改善箇所説明図

不具合の内容

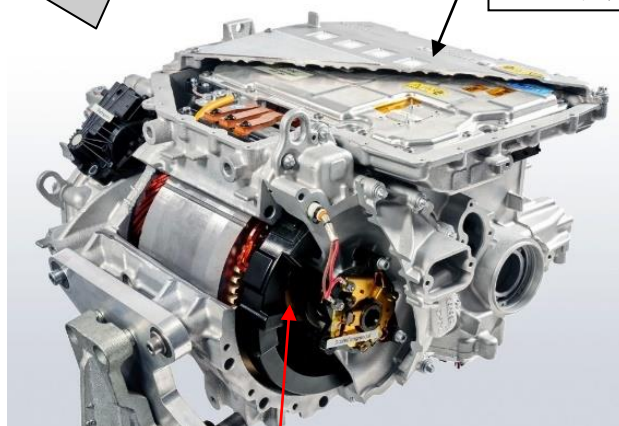
電動制御ユニットの高電圧システムの絶縁モニタリング機能において、設計検討が不十分なため、電動駆動ユニット内のブラシモジュールとベアリングシールド間に異物が付着して絶縁不良が発生した場合に、絶縁抵抗の異常箇所を正しく検知できないことがある。そのため、回路全体に絶縁抵抗異常が発生していると誤認識することで、高電圧バッテリーシステムをシャットダウンして走行停止し、再始動できないおそれがある。

全車両、絶縁モニタリング機能のソフトウェアを対策プログラムに書き換える。

識別：作業完了車は、液晶モニターの設定画面で表示させることが出来るプログラムのバージョンが、03/2025.71 以上であることにより識別する。なお、ZAA-42DU44 は 07/2025.55 以上であることにより識別する。
